Naše značka
TOŮ/039-24/Ko

Vysvětlení č. 1 zadávací dokumentace k veřejné zakázce na stavební práce „III/3166 intravilány Chleny - Vrbice“.

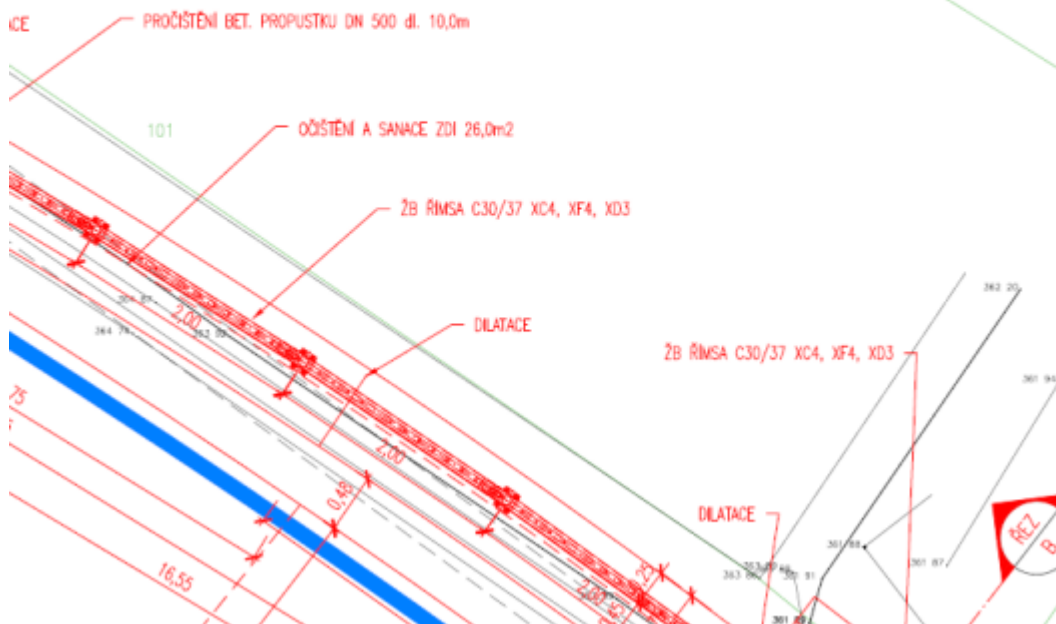
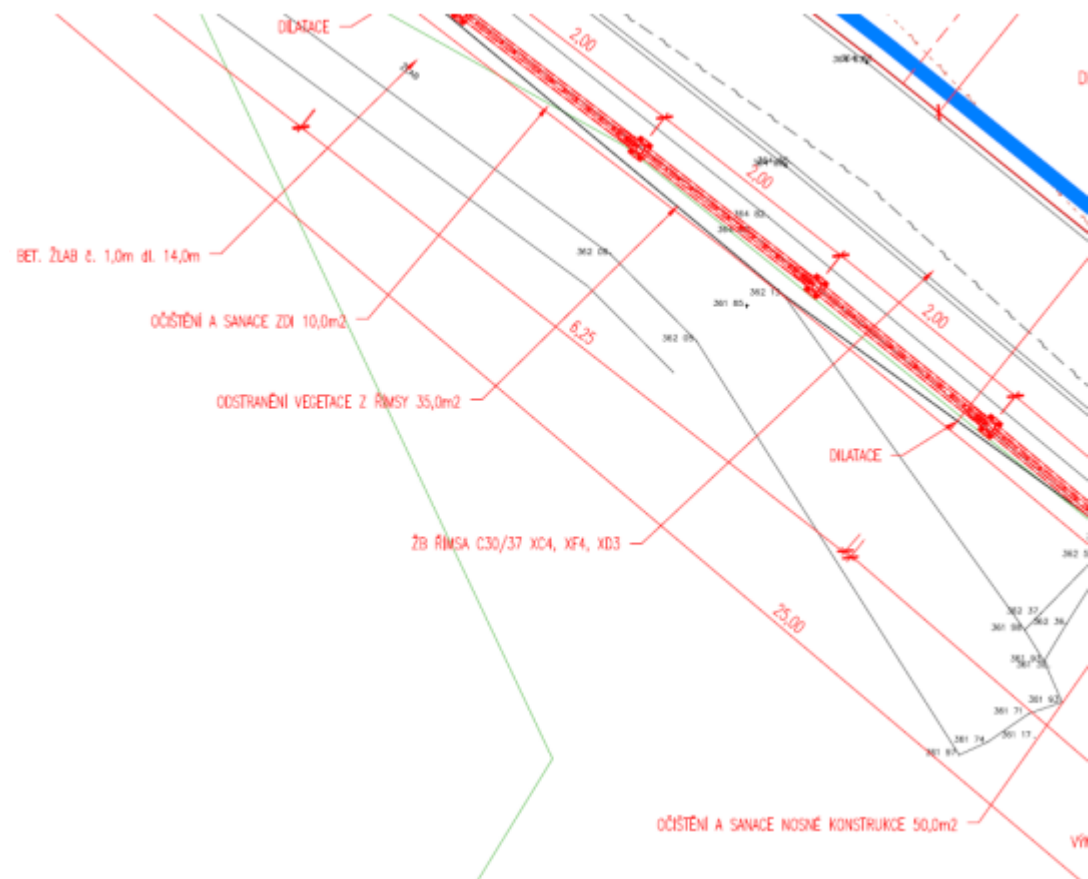
U SO 121 – propustek je ve výkresu D.1.8. OPRAVA PROPUSTKU km 0,464 50.pdf uvedeno očištění a sanace zdi = 10 + 26 = 36 m². Dále je přičteno očištění a sanace nosné kce = 50 m² tj. dohromady 86 m².

V soupisu prací je uvedena položka 938542 OČIŠTĚNÍ BETON KONSTR OTRYSKÁNÍM TLAK VODOU DO 500 BARŮ s množstvím 100 m²

Prosíme zadavatele o upřesnění množství očištění a o sjednocení dokumentace a soupisu prací.

V případě rozporu mezi projektovou dokumentací ve stupni DSP + PDPS a výkazem výměr rozhoduje výkaz výměr, respektive specifikace v něm uvedená, tak jak je popsáno v příloze zadávací dokumentace č. 04 Výkaz výměr – preambule, v bodě 1, písm. e):

„V případě rozdílu mezi výkazem výměr a ostatními částmi zadávací dokumentace, zejména projektovou dokumentací, platí informace uvedené ve výkazu výměr.“

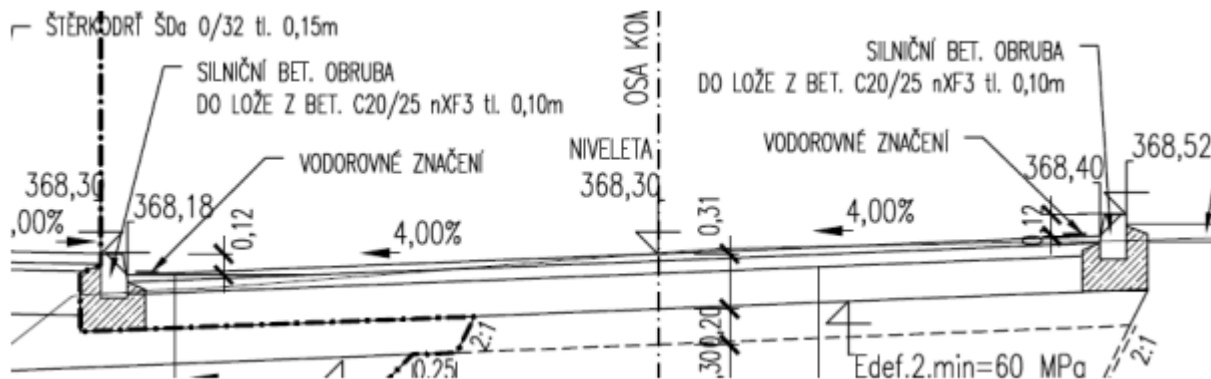
V SO 201 je ve výkresu D.3.2.TVAR GABIONOVÉ ZDI.pdf uvedena silniční betonová obruba do lože z bet. C20/25 nXF3 tl. 0,1 m.

V soupisu prací tato položka „SILNIČNÍ A CHODNÍKOVÉ OBRUBY Z BETONOVÝCH OBRUBNÍKŮ“ chybí.

Prosíme zadavatele o sjednocení soupisu prací s dokumentací

Ve vzorovém příčném řezu (Příloha D.3.2. Tvar gabionové zdi) je jasně stanoveno, že silniční obruba je součástí SO 121.
